INFORMATION Service N° 1864

ANNÉE 1968	RUBRIQUE	CODE
CLASSEUR Enregis.	APPAREIL N 2200	EA 7- 27/2

OBJET : Amélioration en cours de production

Fig. 1

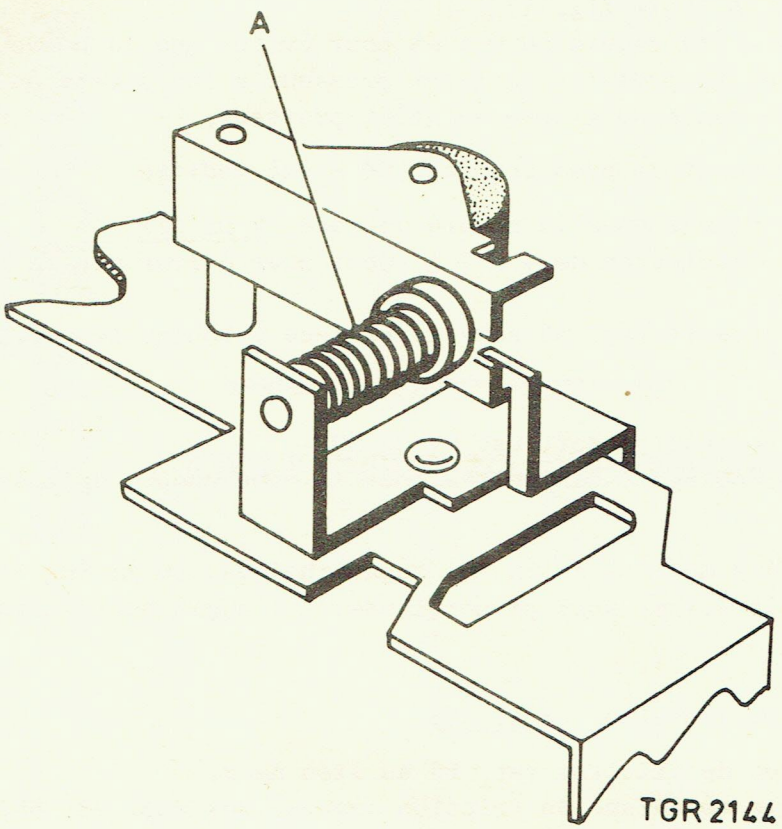
Le galet presseur et l'étrier rep. 58 du N 2200 ont été modifiés pour éviter la déformation du ressort.
La nouvelle construction est représenté fig. 1
Le numéro de code du nouvel étrier, rep. 58 est U 03 480
Le numéro de code du guide en nylon rep. A est U 12 116 (voir fig. 1)
Le nouvel étrier, rep. 58 est désormais fourni pour tous les appareils.
Sous le numéro de code de l'ancien étrier, sont fournis :
1 x guide étrier rep. 58
1 x guide en nylon rep. A (voir fig. 1)
Le guide bande rep. 76 a été reculé de 0,4 mm pour éviter que la bande ne soit serrée dans la cassette. La pression du galet presseur a été augmentée de 150 à 180g. Ceci pour éviter que la bande ne glisse du galet presseur.
